MARFILPE, Mármore e Granitos, S.A.

ESTUDO DE IMPACTE AMBIENTAL

Pedreira nº 4887 “Moleanos n.º3”

ADITAMENTO

Figura 2 – Ponto de simulação no vértice NO da lavra

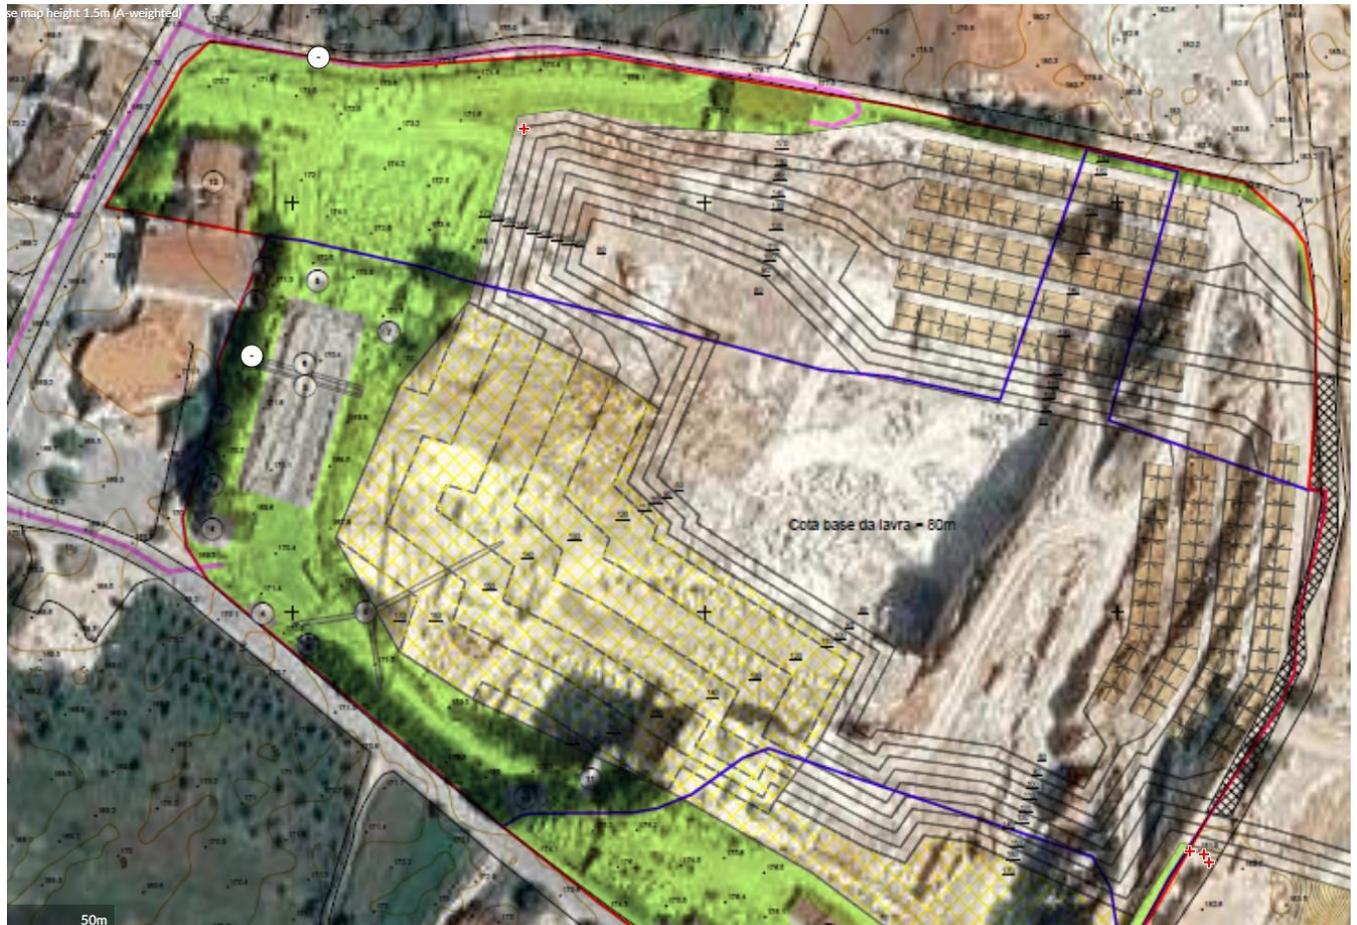
18. Os mapas de ruído particular deverão ser apresentados a maior escala, com a delimitação da área da pedreira e da área de exploração futura, de forma a tornar clara a “localização” das fontes de emissão, bem como os níveis obtidos nos recetores considerados. Foram apresentados dois mapas de ruído particular que possuem emissões distintas a norte (figuras 103 e 105 do RS, págs 394 e 395 do RS) e, conseqüentemente, níveis distintos nos recetores em avaliação, situação que deverá ser corrigida (presume-se, pela propagação, que a figura 103 estará incorreta).

Resposta: A propagação apresentada na figura 105 do RS está incorreta. Apresenta-se na figura seguinte a localização exacta do ponto de operação (à cota -10m) considerado na simulação e que se situa no vértice NO da lavra, sendo este o ponto mais próximo do ponto P3.
